# **L'impact des éoliennes sur les paysages et sur le site patrimonial historique de Pradelles – Les omissions d'EDF Renouvelables**

## L'appréciation minimaliste et contestable d'EDF-Renouvelables sur l'impact paysager du projet

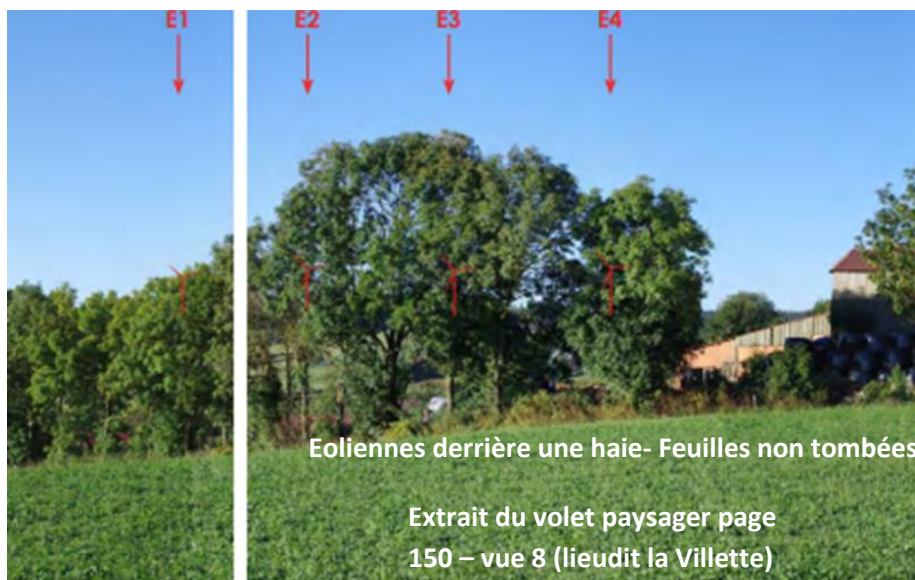
Pour un habitué du secteur, cependant, l'examen sommaire de ces photomontages révèle des choix de prises de vue très contestables, en particulier dans l'aire d'étude immédiate.

Parti pris ou méconnaissance des lieux, l'auteur omet ou néglige de présenter toutes vues où :

- la vue des éoliennes sera prégnante et intrusive
- il y aura des covisibilités impliquant les éoliennes et des éléments du patrimoine ou du site protégé.

Ces photomontages visent essentiellement à accréditer l'idée que les éoliennes ne seront pas visibles ou seront trop éloignées pour avoir un impact quelconque

## Une mauvaise interprétation des cartes

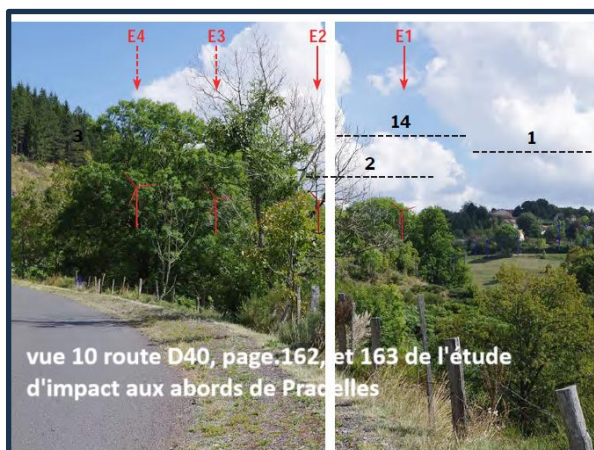
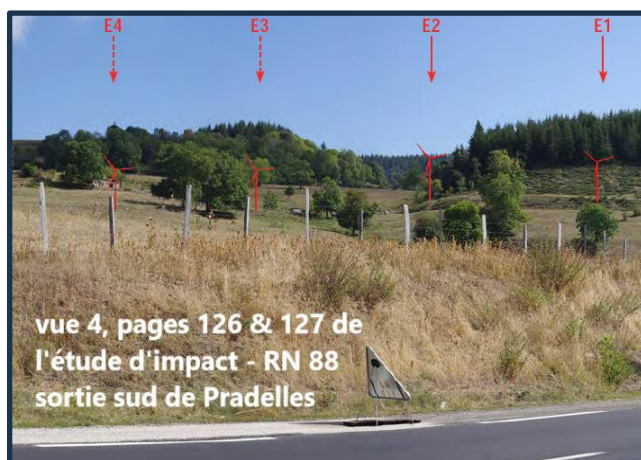
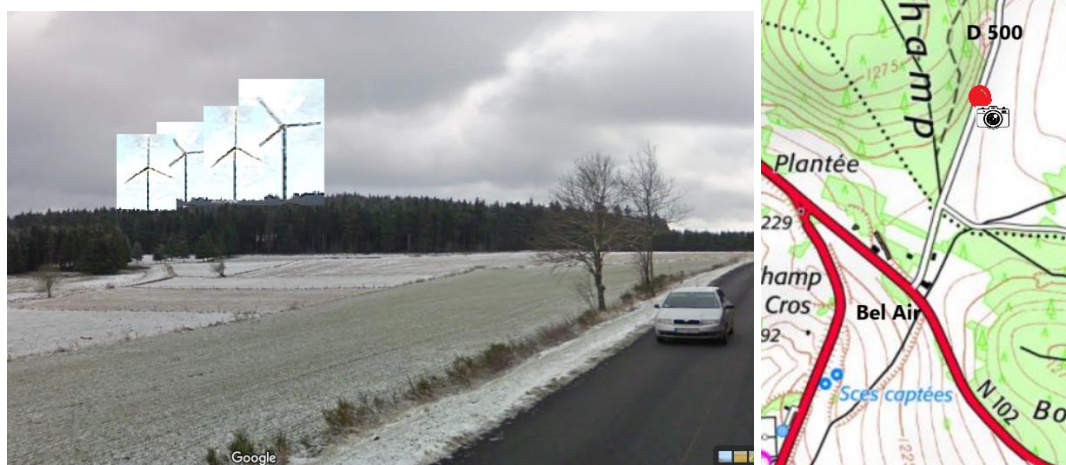
A quelques exceptions près, EDF R s'est évertué à produire des photomontages, tels que la vue n° 1 précitée, tendant à démontrer l'invisibilité du projet éolien depuis les voies de circulations de l'aire d'étude immédiate. C'est aussi le cas des 2 photomontages suivants

Ce faisant, EDF omet de signaler l'important impact visuel du projet sur le parcours de la D500, voie fréquentée conduisant de Pradelles à Saint-Paul de Tartas et au Monastier, éloignée d'1,2 km de l'éolienne la plus proche

Même omission s'agissant de la RN 102 aux abords de Pradelles

**Vus d'Ardenne, en covisibilité, le site inscrit de Pradelles et la Chapelle Notre-Dame, monument inscrit- La Chabassolle à l'horizon.**

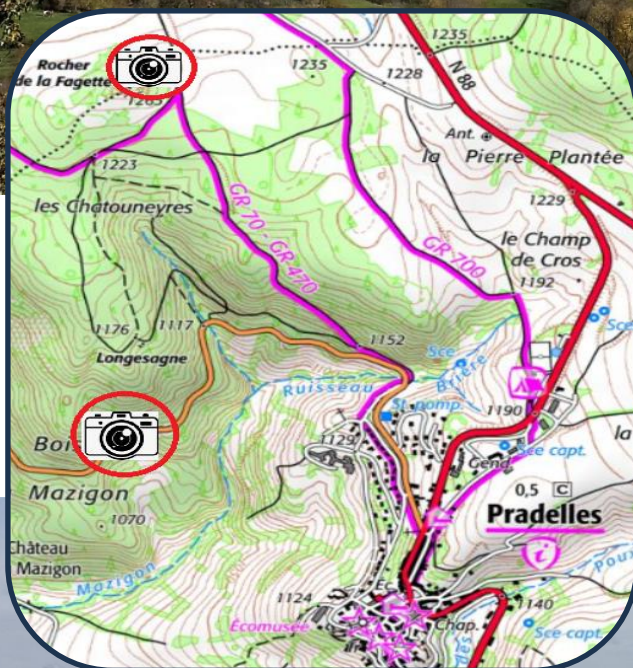
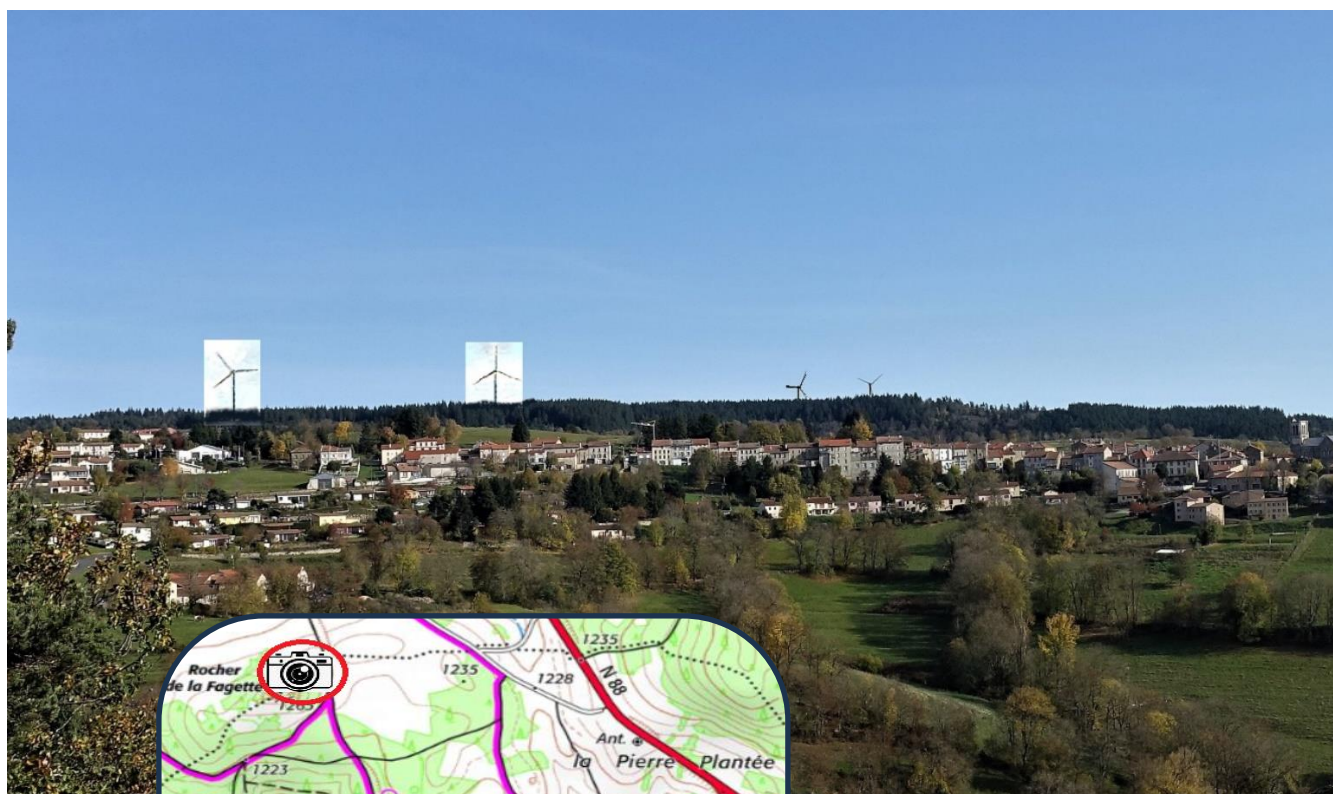
**« Les monuments historiques et notamment la chapelle de Pradelles ne présentent pas de relation visuelle avec le projet éolien. »**

Cette affirmation péremptoire de l'expertise de RESONANCE<sup>6</sup> n'est pas conforme avec la réalité.

Ainsi, aucune prise de vue de la chapelle et du village n'a été réalisée à partir d'Ardenne- cette butte emblématique qui fait face au village- où la forêt domine le bourg historique. L'ensemble du site inscrit, en covisibilité, sera ainsi affecté par la présence des éoliennes.

Notons qu'une vue prise d'Ardenne figure dans l'étude d'impact produite par la Sté Boralex dans le cadre du projet voisin du parc éolien de Bauzon (07). L'omission d'EDF Renouvelable en est d'autant plus étonnante

Covisibilité : les quatre éoliennes pointeront leur mât et, la nuit, leurs lumignons, au-dessus du site inscrit de Pradelles

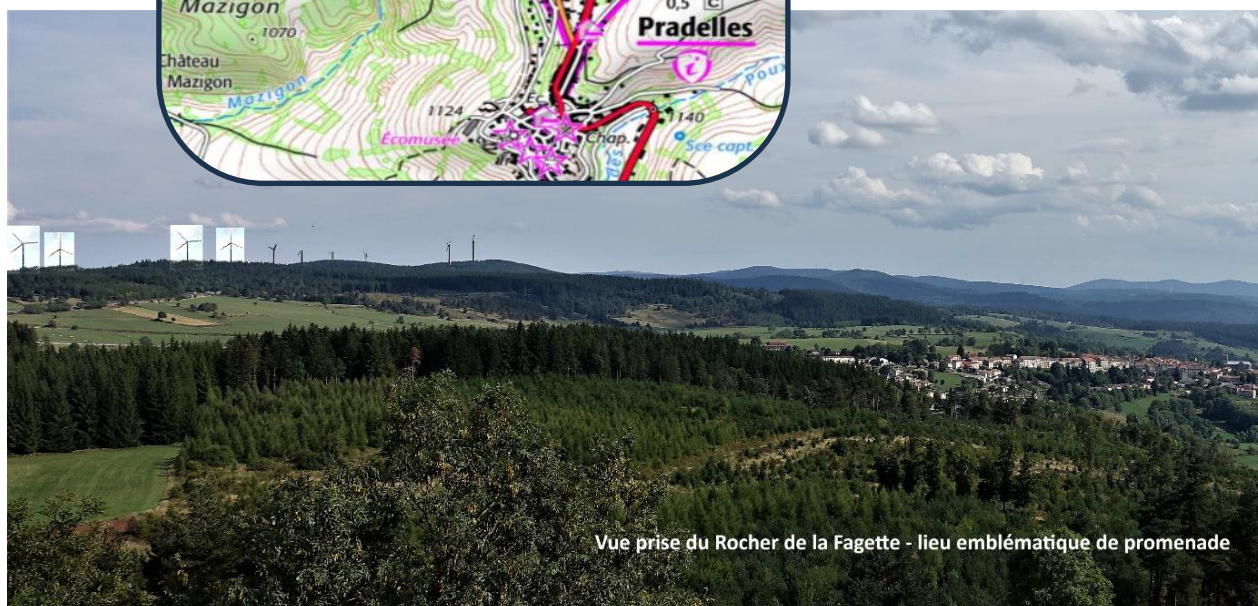
D'autres monuments historiques classés, l'église de Saint-Paul-de-Tartas et l'église Saint-Hilaire de Lesperon sont en covisibilité avec le parc éolien de Pradelles

Cette vue démontre que contrairement aux affirmations du paragraphe 7.4.4 de l'étude d'impact ( livre3.5 - page 432) rédigé en réponse à la demande de l'UDAP 07 le 28/07/2022, il y a une évidente covisibilité entre l'église de Lesperon et les éoliennes (vue prise de la rue de la Croix de Barros)

De même, aucune vue significative n'est présentée par les opérateurs d'EDF R., en direction du flanc nord-ouest du bourg de Pradelles et de **son périmètre inscrit**.

## L'implantation contrainte et problématique du parc éolien de la Chabassole

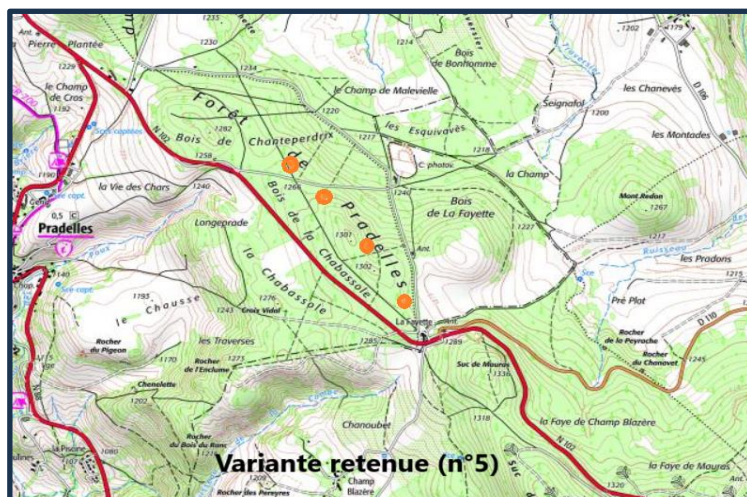
EDF renouvelables fait valoir que l'implantation retenue est la moins impactante pour les paysages de Pradelles, ayant été choisie en suivant les préconisations de M Auger, ABF de positionner les machines à l'est de la crête de la forêt. Le relief de la « crête » étant peu marqué, on peut s'interroger sur la pertinence de cette mesure. Elle a, de plus, l'effet collatéral désastreux d'accroître significativement la covisibilité entretenue par le parc éolien avec l'église classée de Saint-Paul-de-Tartas

De plus, les variantes présentées impliquant des implantations sur le territoire de Saint-Paul-de-Tartas ne sont qu'hypothèses d'école, dans la mesure où EDF Renouvelables, faute de promesse de bail, n'a jamais été en position d'avoir la maîtrise du foncier permettant leur mise en œuvre. C'est le cas de la variante n°1.

Il ressort enfin du dossier qu'EDF Renouvelables s'est largement affranchi des consignes de M Auger, en s'autorisant des implantations à une altitude supérieure (... et variables suivant les documents !)

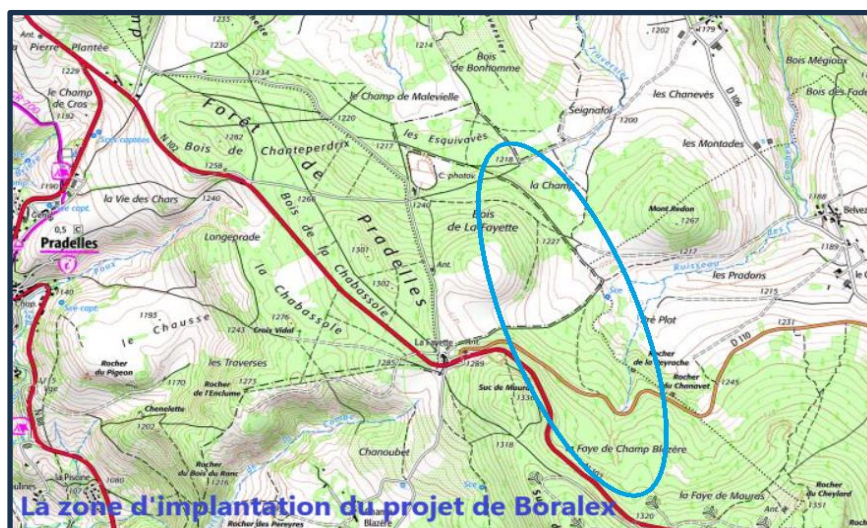
Eoliennes	Altitude au sol autorisée par l'ABF (UDAP)	Altitude au sol retenue par EDF Renouvelables (1.2_NPNT page 7)	Altitude au sol retenue par EDF Renouvelables (1.1_DAT page 9)
E1	1285	1287	1288
E2	1285	1289	1291
E3	1270	1273	1270
E4	1260	1264	1260

Compte tenu des enjeux et de la topographie du secteur, il est évident que l'insertion de quatre éoliennes productives dans un espace aussi contraint relève de la quadrature du cercle

Dans ces conditions, on est tenté de qualifier de vertueuse la zone d'implantation envisagée par la société Boralex sur le même territoire (délimitée par le trait bleu)

Positionnée à une altitude moindre sur le versant « Loire », elle épargne sans ambiguïté les enjeux paysagers de Pradelles et de Saint-Paul-de-Tartas

### 3 - La sensibilité très émoissée d'EDF Renouvelables sur la perception des éoliennes dans Pradelles, « plus beau village de France ».

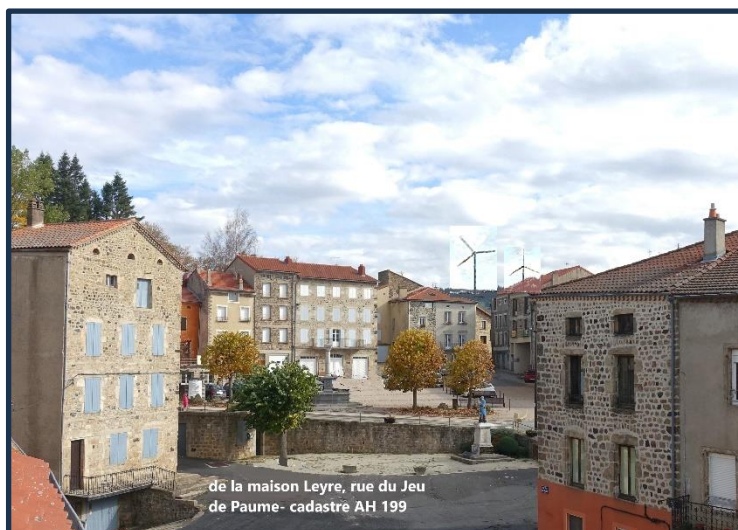
Après avoir parcouru rapidement la localité, l'opérateur du promoteur concède qu'il n'est pas exclu que le projet soit perceptible du bourg, mais que, quand bien même les éoliennes seraient visibles, cette vision ne serait ni une vue « principale » ni « une vue prégnante ». L'opérateur avance que *les vues s'orientent de façon préférentielle vers la vallée de l'Allier, du côté opposé à la ZIP*. Les habitants de Pradelles ne prendront certainement pas cette affirmation à leur compte, eux qui vont et viennent vers tous les horizons, suivant leurs nécessités, et ... n'hésitent pas à revenir sur leur pas.

EDF renouvelables ne présente donc pas de photomontages de Pradelles intra-muros.

Comprenez qui pourra, mais, là encore et sauf à s'enfermer chez soi, les échappées marquantes sur les éoliennes ne manqueront pas, Il suffira d'ouvrir ses volets. En voici quelques exemples :

Les habitations implantées au-dessus du ruisseau du Poux subiront la plus forte vision du projet

#### 4 -Le projet éolien impacte négativement l'environnement des chemins de randonnée aux abords de Pradelles

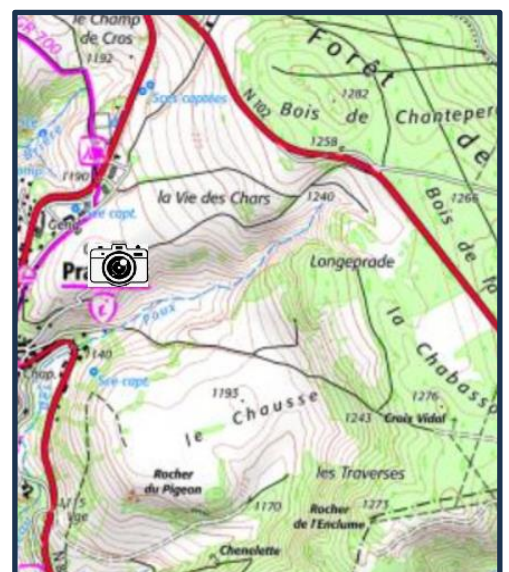
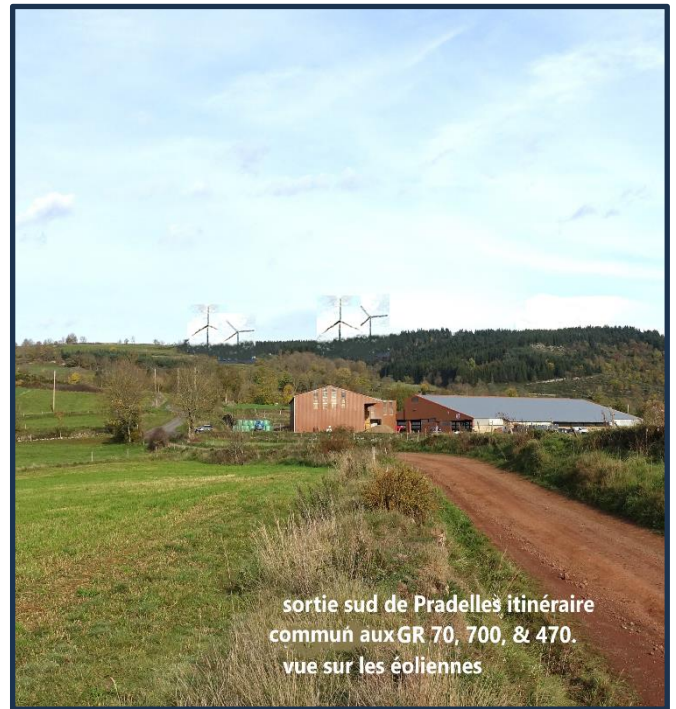
Le SCOT pays du Velay dans ses orientations (DOO n°23) - et ses objectifs (PADD 3/3) met l'accent sur la *nécessité de valoriser les routes et sentiers du pays, vecteurs d'images clés du territoire, et d'assurer l'intégration paysagère des aménagements aux abords des localités* de façon à préserver leur environnement

Les photomontages d'EDF-Renouvelables ne rendent pas fidèlement compte de la réalité de l'impact du projet éolien.

Voici la réalité de la situation sur les chemins de grande randonnée :

**Sur ce point encore EDF Renouvelable est en défaut avec les préconisations des schémas locaux d'aménagement de notre territoire**

## 5- la nécessaire protection du cône de vue emblématique du bourg de Pradelles n'est pas assurée

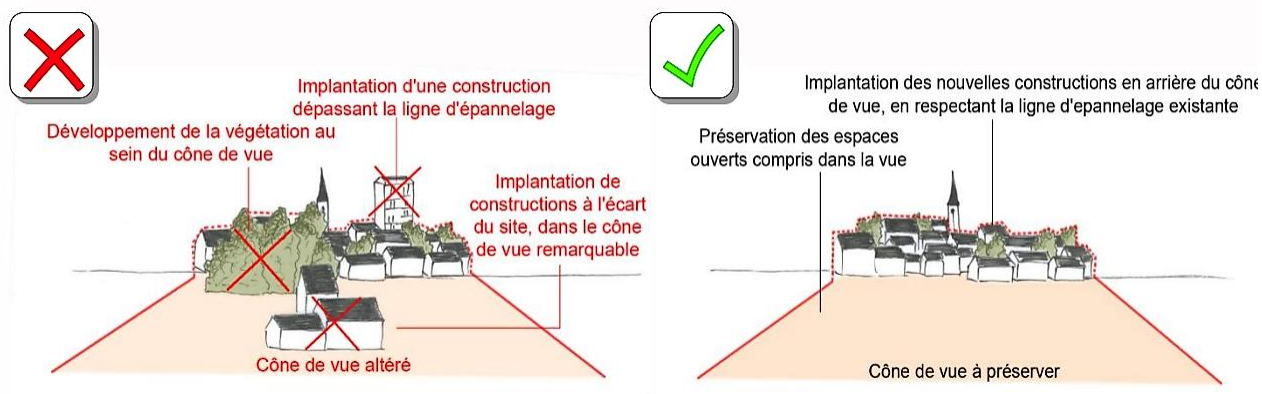
Pradelles, (1160m alt) établi sur un promontoire avancé, au flanc d'un coteau, offre une situation de belvédère. La ville est visible à des dizaines de kilomètres du nord-ouest au sud-est.

Cette vue est bornée par la ligne de crête de la forêt de la Chabassole, d'où surgiront les mâts des éoliennes.

Là encore, le projet éolien d'EDF Renouvelable contrevient aux dispositions du SCOT suivant lesquelles, il y a lieu de veiller à la sauvegarde des « cônes de village » – Cette préconisation est contenue dans l'orientation n°25 (SCOT DOO) « Préserver et valoriser les points de vue et panoramas, qui forgent le caractère identitaire »

Bien au contraire, **EDF Renouvelables a remonté sensiblement, dans son projet, le niveau de l'assise des éoliennes E1 et E2**, en contravention avec les préconisations de l'architecte du patrimoine (UDAP), ce qui amplifie sensiblement l'effet dominant de ses installations.

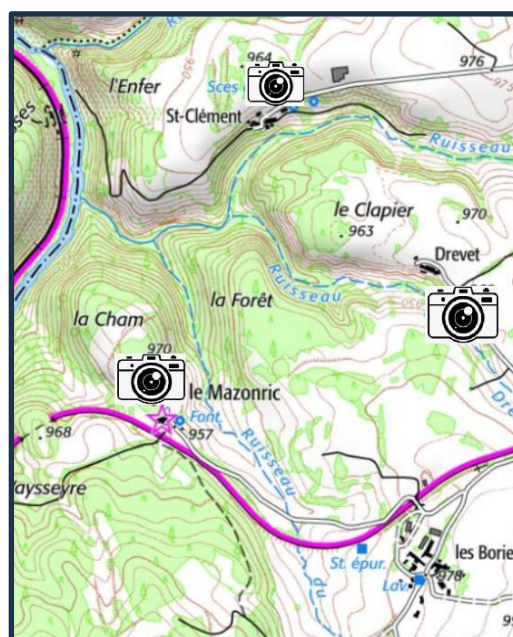
Cette déstructuration du cône de vue du village inscrit de Pradelles se percevra évidemment depuis « les villages du bas » de la commune : Saint-Clément, le Mazonric, (monuments inscrits dans ces 2 villages), Drevet, les Bories, le Mazel.

EDF Renouvelables n'a réalisé aucun photomontage depuis ces **lieux de vie** de la commune.

**Nous présentons quelques vues. Toutes seront impactées visuellement par la présence des éoliennes en surplomb**

**6 – Au niveau de l'aire d'étude rapprochée, le belvédère de Pradelles, et sa forêt sont pleinement visibles des localités du Haut Val d'Allier,**

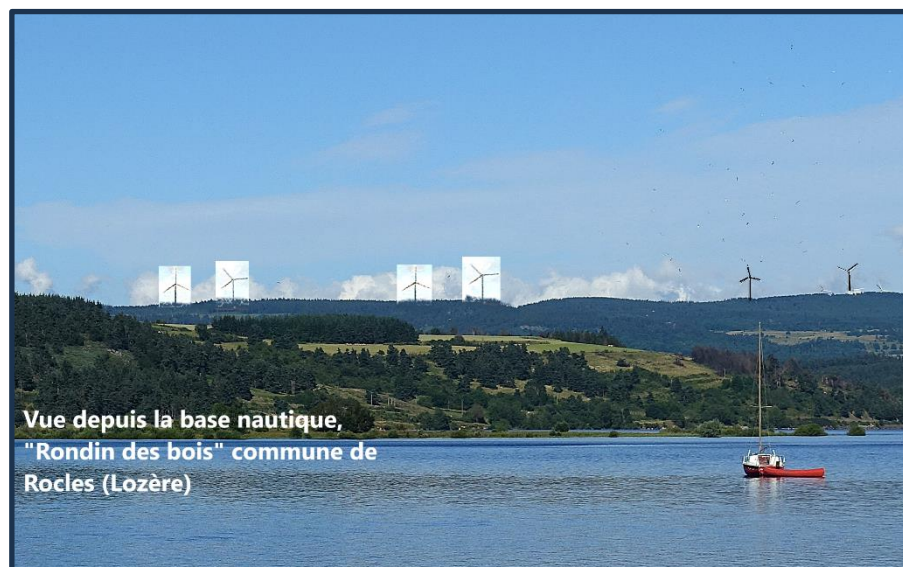
On peut ajouter à ces localités toutes celles qui sont placées sur les contrefort de la Margeride et les lieux d'intérêts touristiques situés sur la rive Ouest du lac de Naussac ( tracé du GR 4, base nautique , tour du Lac et PR )

Tous seront largement exposés au projet et à son caractère dominant

L'organisation du parc éolien n'a visiblement pas tenu compte de cet environnement

## 7 - le phénomène de saturation des paysages est constaté à Pradelles et à St-Paul

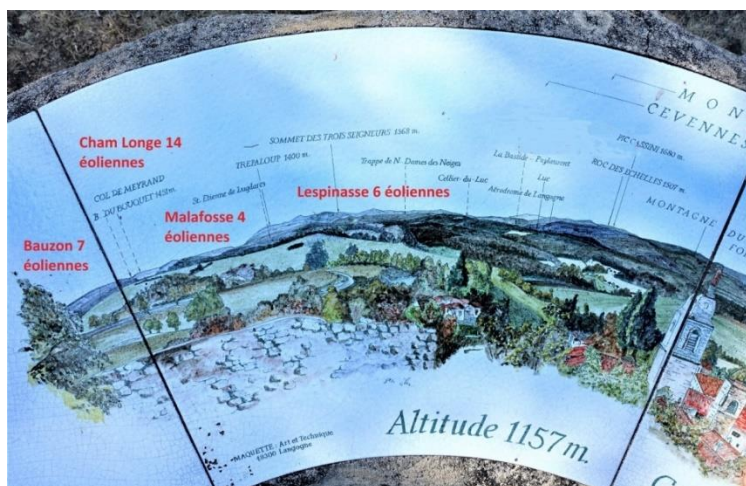
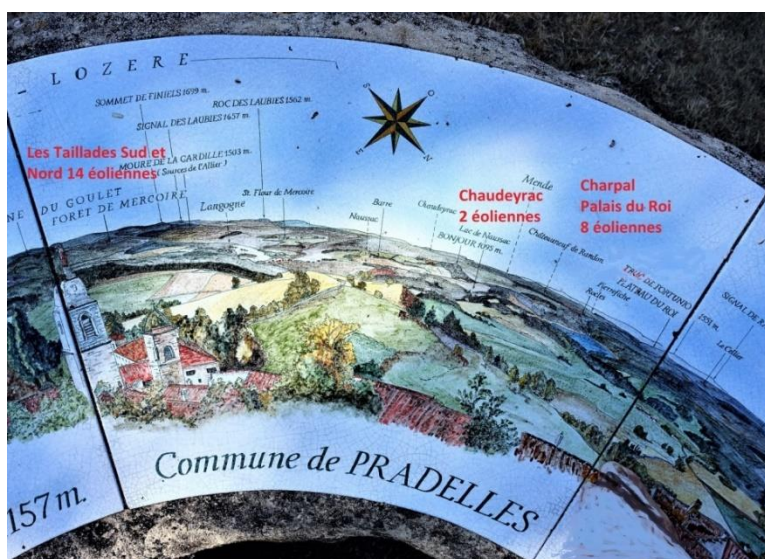
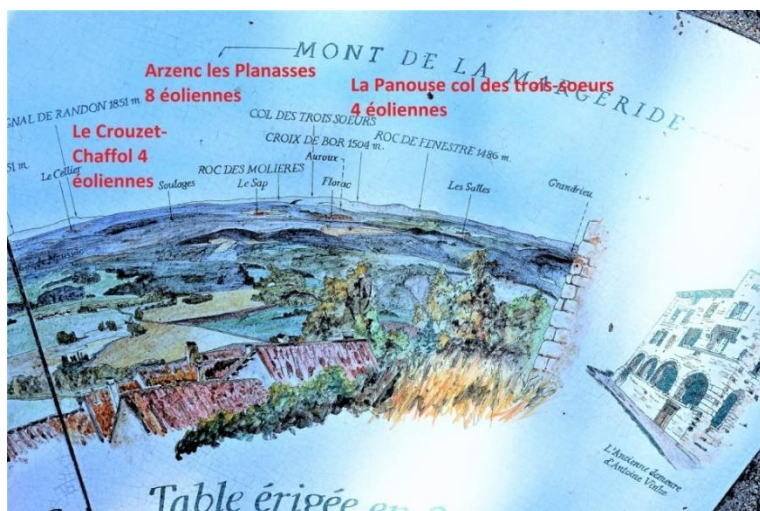
Le nombre d'éoliennes actuellement visibles du territoire de Pradelles avoisine les 90 unités et à un terme rapproché dépassera les 120 unités. La plupart sont implantées en Ardèche et en Lozère. Le rythme des implantations s'accélère actuellement de façon exponentielle.

Les trois segments de la table d'orientation du Calvaire à Pradelles, permettent d'apprécier l'importance du phénomène

Les seuils de saturation paysagère ne font visiblement pas partie des préoccupations d'EDF Renouvelables. Son projet porte visiblement atteinte indubitablement à l'intérêt des lieux avoisinants, aux sites et paysages naturels qui constituaient son seul capital.
